Van: "[REDACTED]"
Verzonden: woensdag 23 april 2025 08:40
Aan: "[REDACTED]" <[REDACTED]@dalfsen.nl>
Cc: "[REDACTED]" <[REDACTED]@dalfsen.nl>
Onderwerp: RE: Bergingseis gemeente en oppervlakte wadi

Van: [redacted] <[redacted]@smitcivieletechniek.nl>
Verzonden: donderdag 17 april 2025 10:18
Aan: [redacted] <[redacted]@grondverzet-oosterveld.nl>
Onderwerp: Bergingseis gemeente en oppervlakte wadi

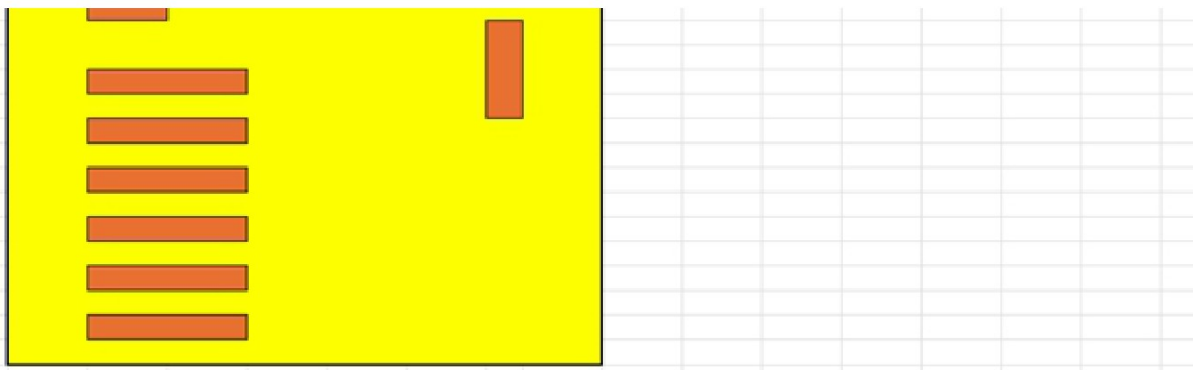
- (3) • Voor gebiedsontwikkeling geldt bovendien dat in de openbare ruimte van het te ontwikkelen gebied een hemelwaterberging gerealiseerd moet worden met een inhoud van minimaal 80 mm statische berging ten opzichte van het verharde oppervlak van zowel openbare als particuliere ruimte; In bijlage 1 is het percentage verhard oppervlak per type particuliere ruimte weergegeven.

Deze eis is eveneens van toepassing, we hebben een groter perceel dat als gebied kan worden aangeduid.

Eis; al het verharde oppervlak (open en gesloten verharding) 80mm statische berging realiseren

Bijlage 1 geeft aan hoeveel procent verharding je dient aan te houden, gemeente zegt appartementencomplex is hier passend.

Dat betekent dat wij 100% van ons perceel (met uitzondering van dakoppervlak) dienen aan te houden als verhard oppervlak.
